**Aeroporto di Treviso "Antonio Canova" Piano di Sviluppo Aeroportuale (2011 -
2030)**

Valutazione di Impatto ambientale

**Osservazioni allo Studio di Impatto Ambientale
ai sensi art. 24 D.Lgs. 152/2006 e s.m.i.**

Foto 1: Sentiero luminoso Calvert all'interno del Parco del Sile.

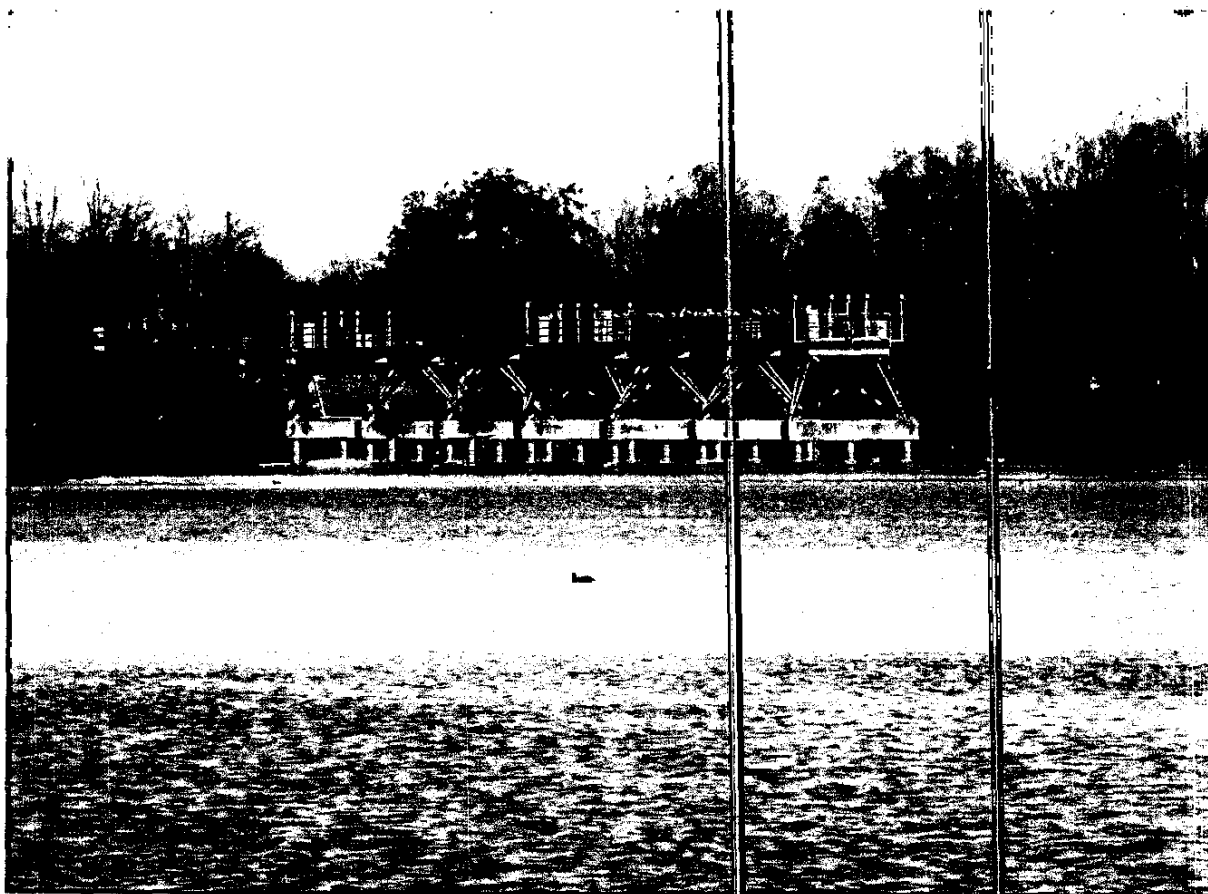
Non esiste in nessun, ripeto nessuno, elaborato grafico del Piano di Sviluppo Aeroportuale (PSA) l'indicazione dell'esistente prolungamento del sentiero luminoso Calvert all'interno del Parco Naturale Regionale del Fiume Sile.

Tale struttura (foto 1 e 2) viene considerata come "elemento detrattore del paesaggio" dal Piano Ambientale del Parco del Sile (Tav.37.3- Elementi detrattori).
